改善箇所説明図

改善の内容

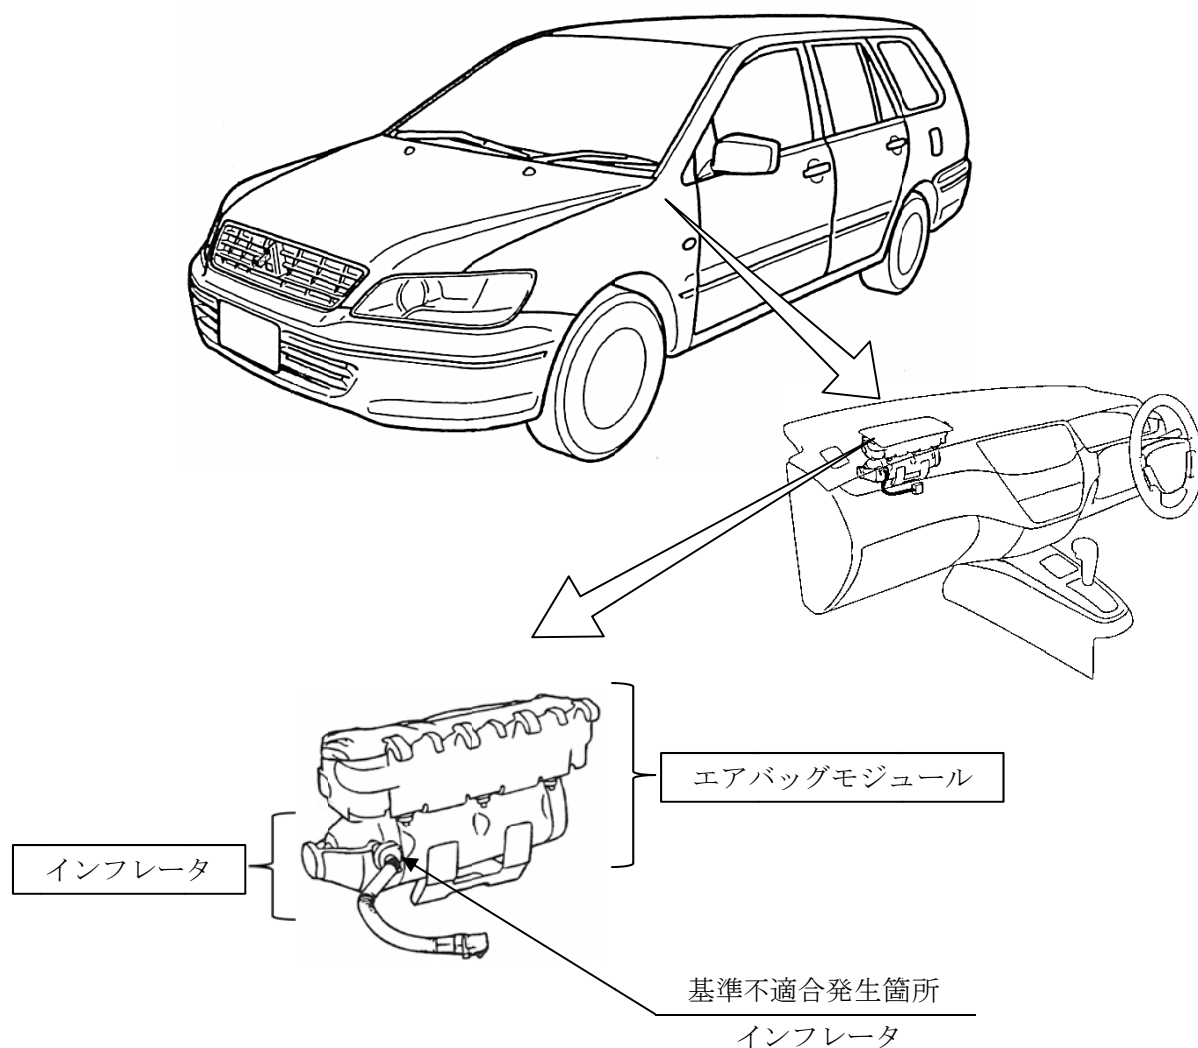
助手席用エアバッグのインフレーター（膨張装置）において、他社製車両解体作業時にインフレーター容器の破損が発生したとの情報を取引先より入手した。このため、原因は判明していないが、同年式で同タイプのインフレーターはエアバッグ展開時にインフレーター容器が破損して飛び散り、出火したり乗員が負傷するおそれがあることから、全車両、予防的措置として、エアバッグモジュール、もしくはインフレーターを良品に交換する。

全車両、予防的措置として、助手席用エアバッグモジュール、もしくはインフレーターを良品と交換、回収して不具合原因調査を実施する。

注：図中の 内は、交換するいずれかの部品を示す。
